## 核燃料物質使用変更許可申請書の一部補正について

核原料物質、核燃料物質及び原子炉の規制に関する法律第55条第1項の規定に基づき、令和4年10月24日付けNFD発第3361号をもって申請しましたNFDホットラボ施設の核燃料物質使用変更許可申請書を別紙のとおり一部補正いたします。

I NFDホットラボ施設

核燃料物質使用変更許可申請書新旧対照表

図11.2.2 周辺監視区域境界における核燃料及び放射性物質等の影響を考慮した実効線量評価位置

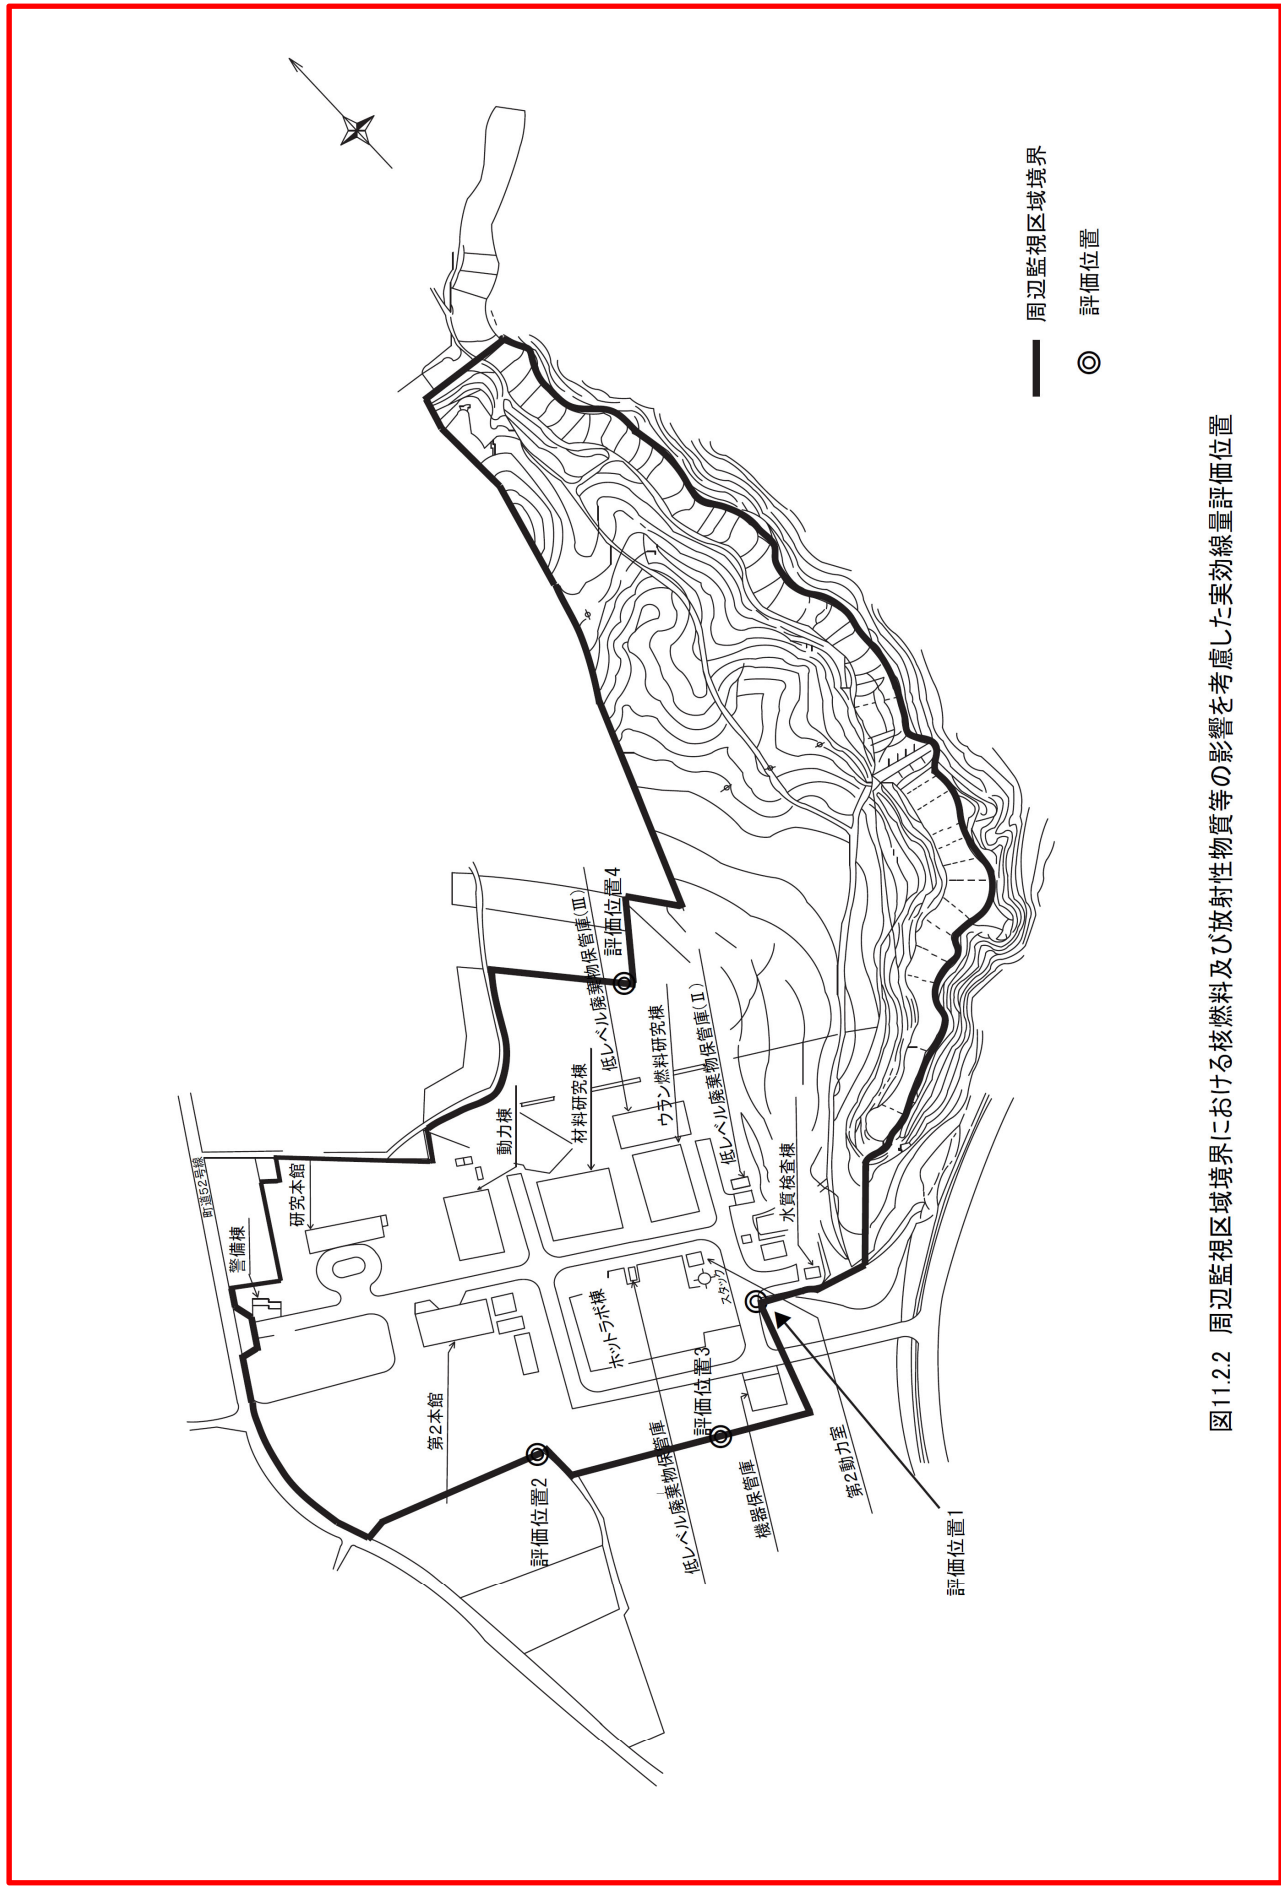
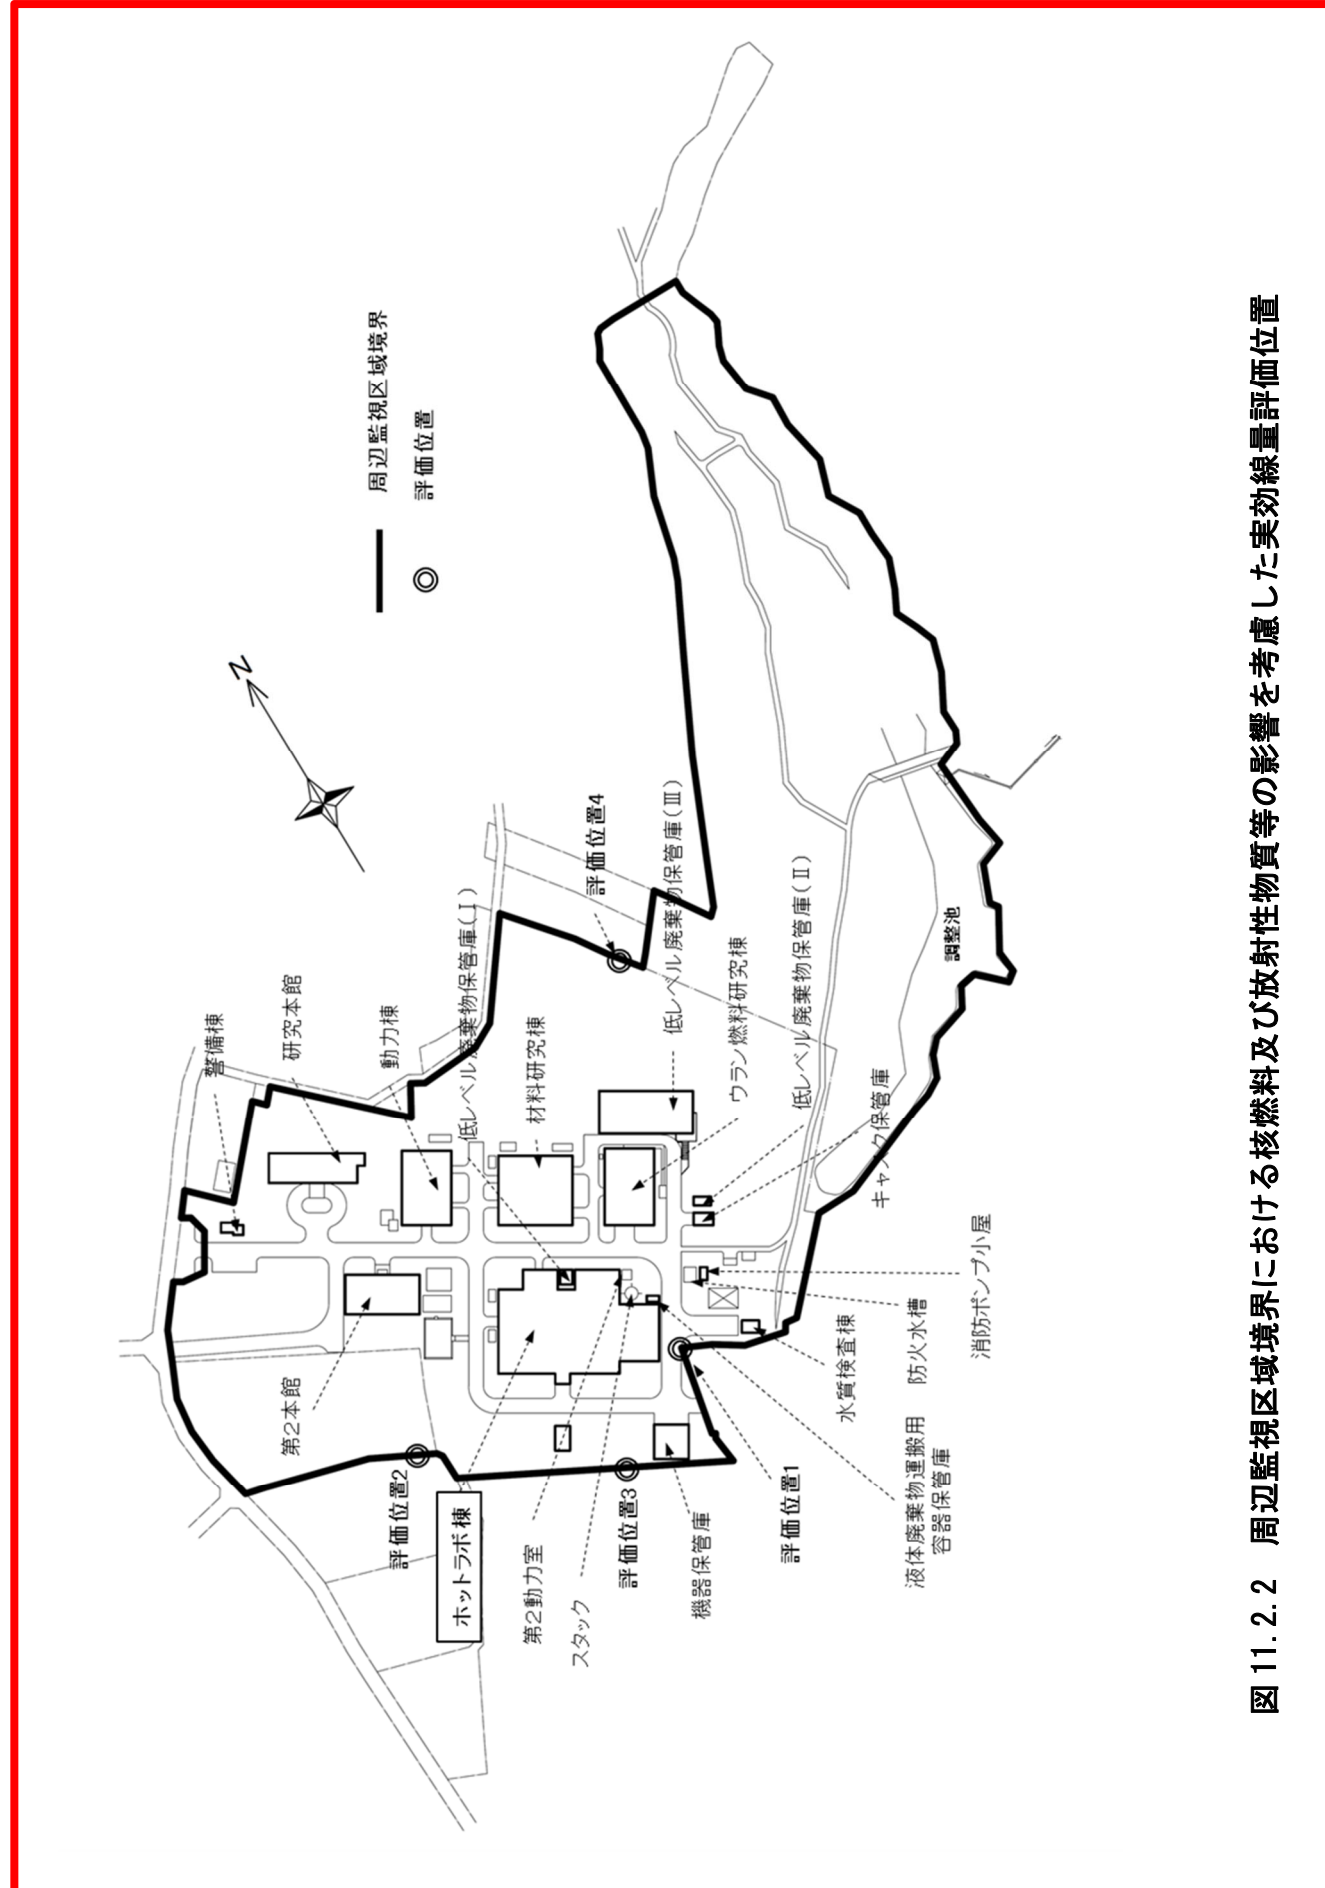
(4) 記載の見直し⑥

図7-2 NFD周辺監視区域境界及び敷地内建家配置図

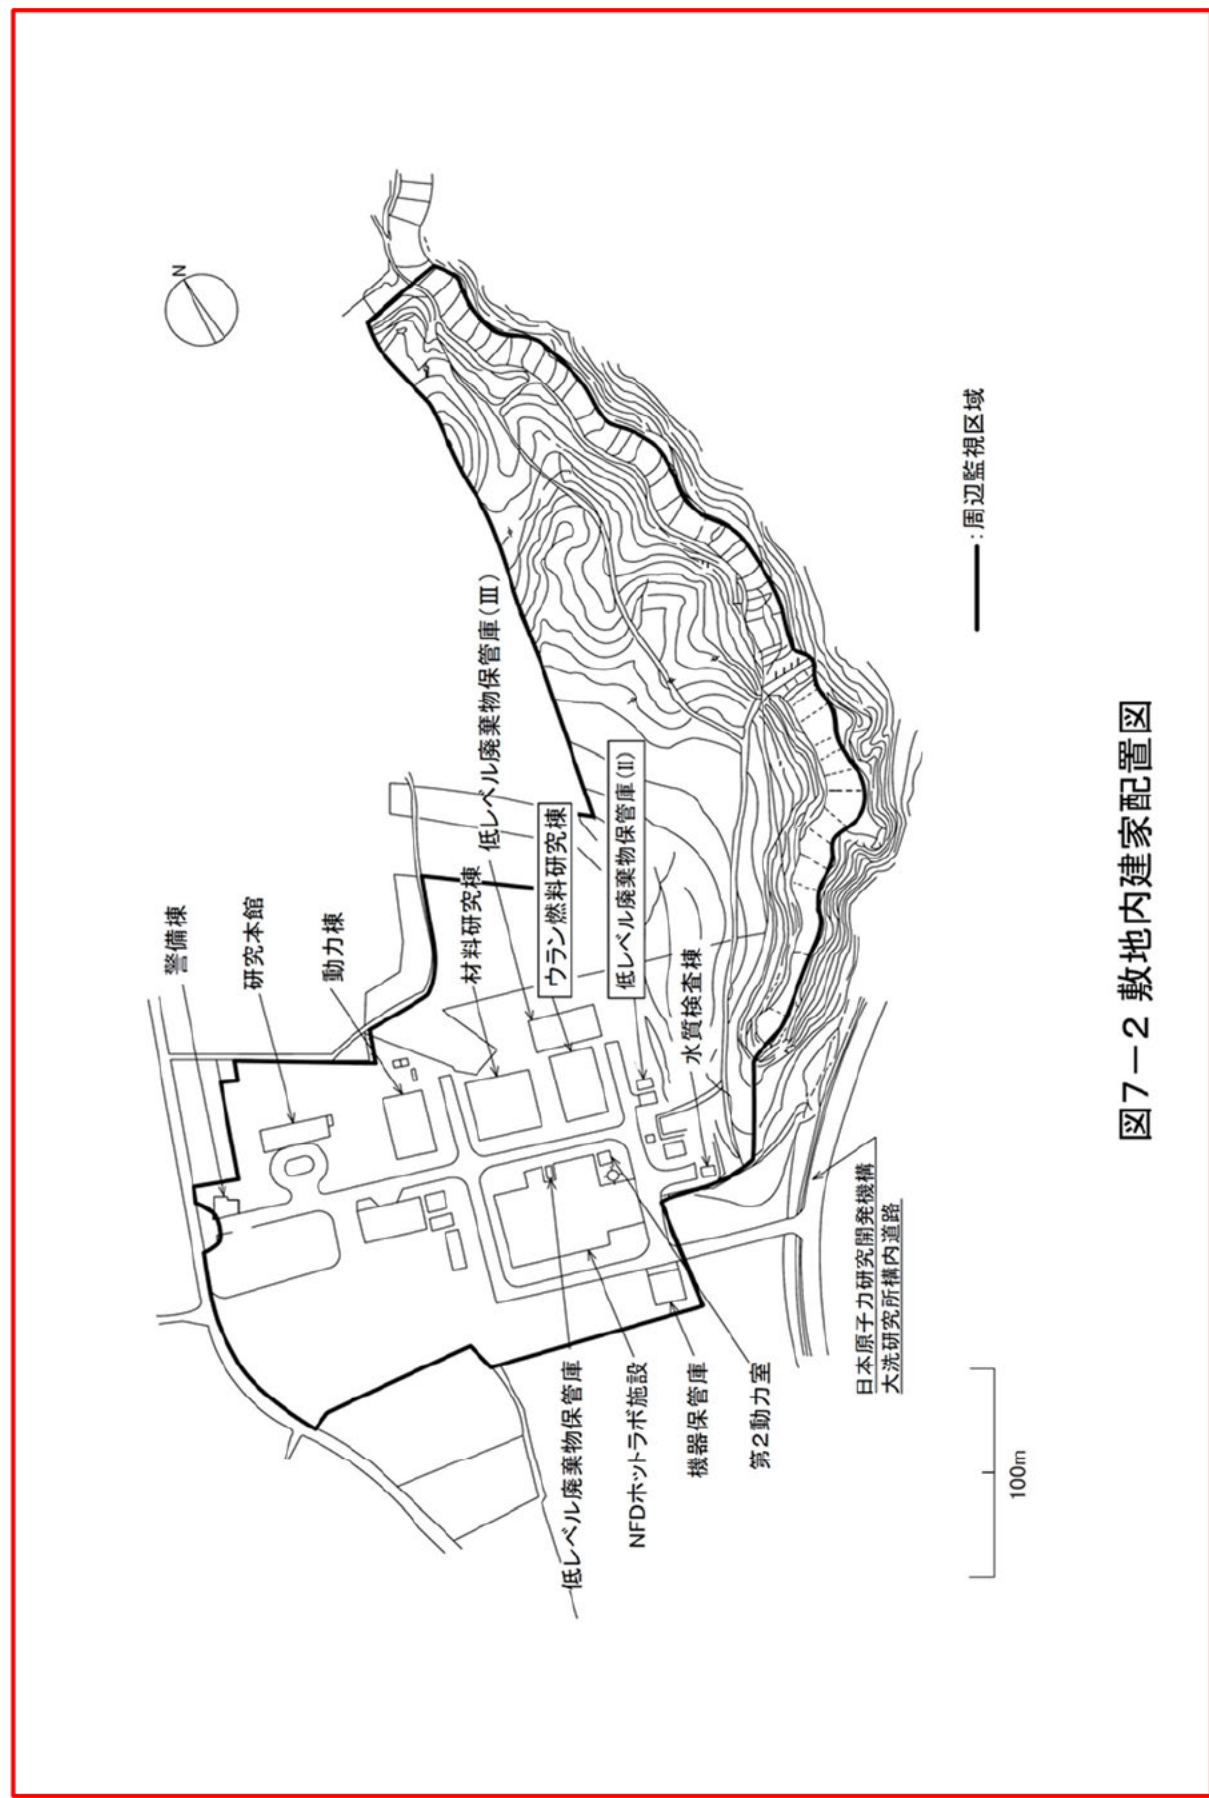
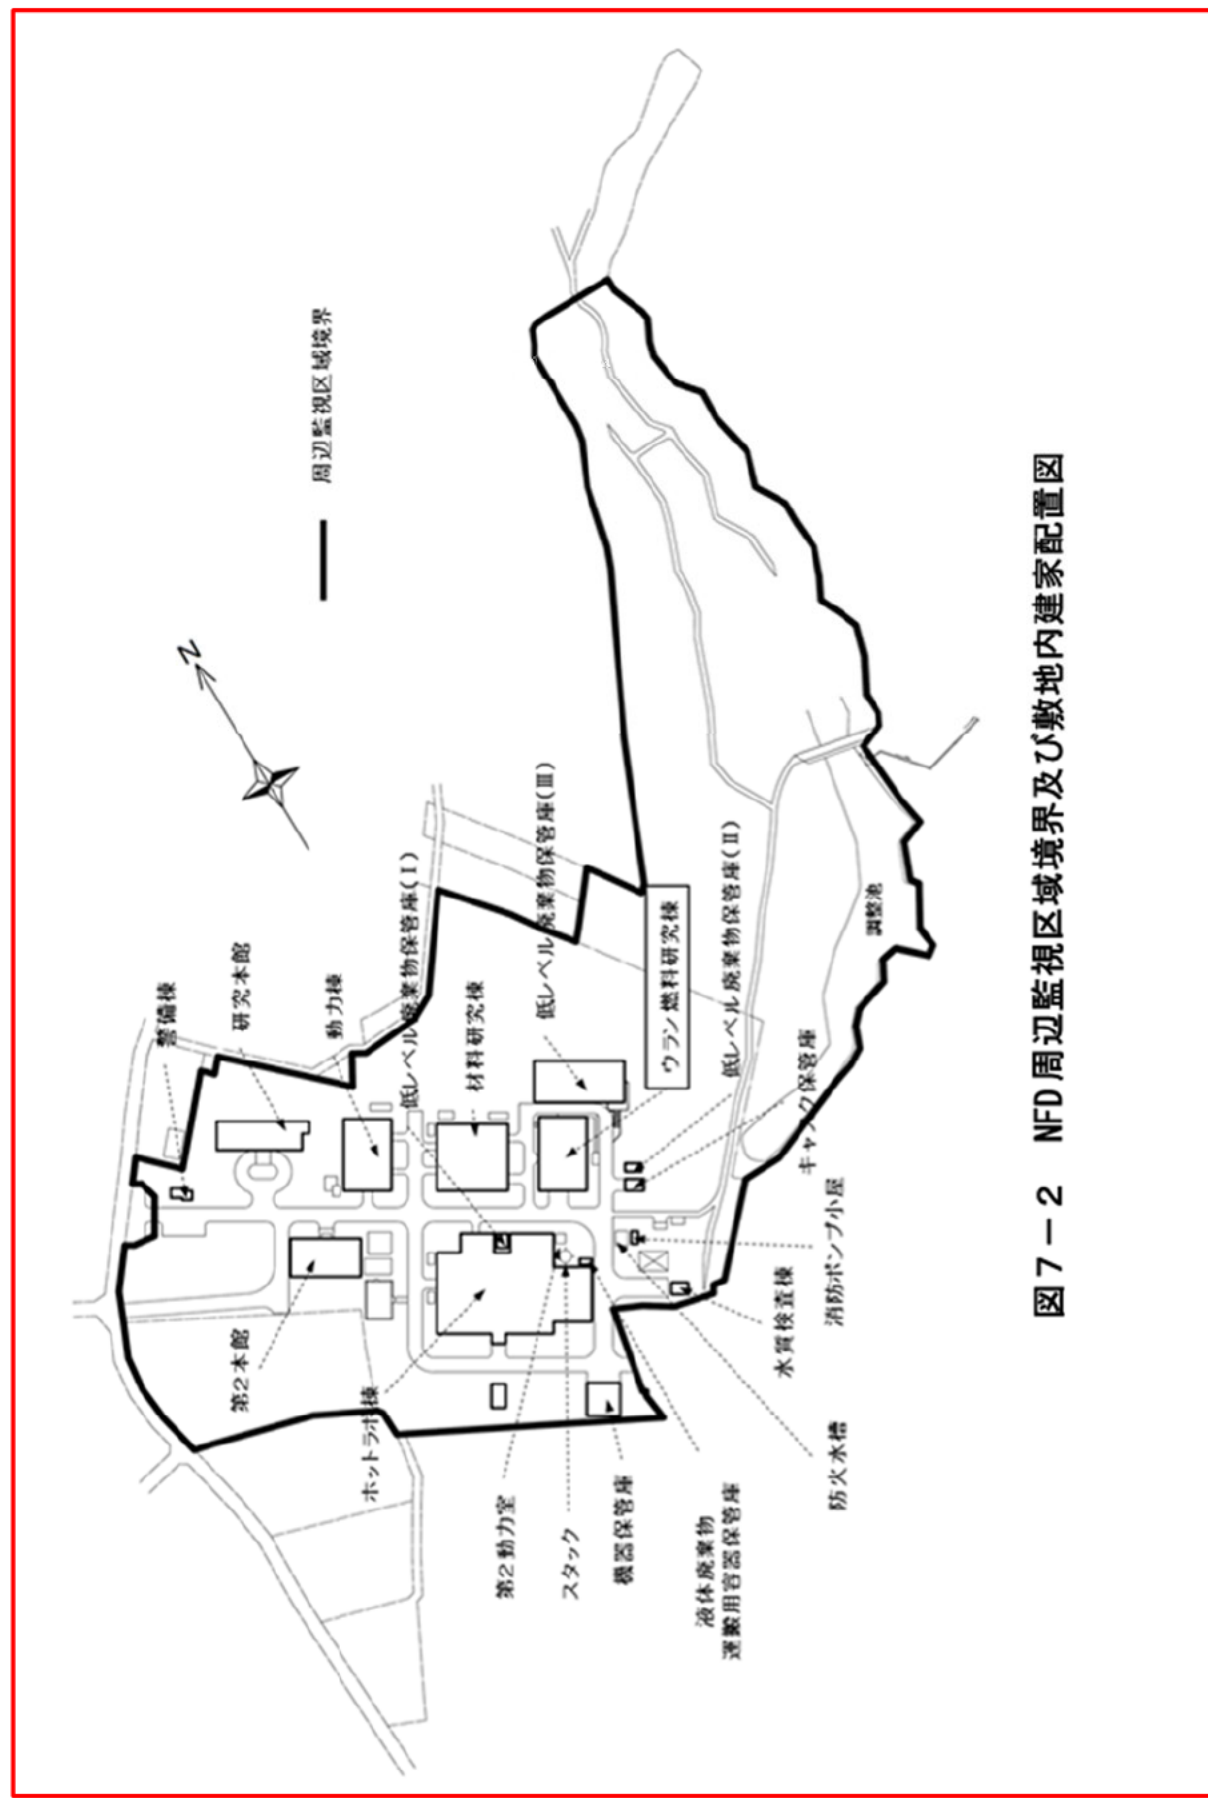
⑦ 敷地内建家配置図(等高線の削除と表記建家の追加)を見直し。
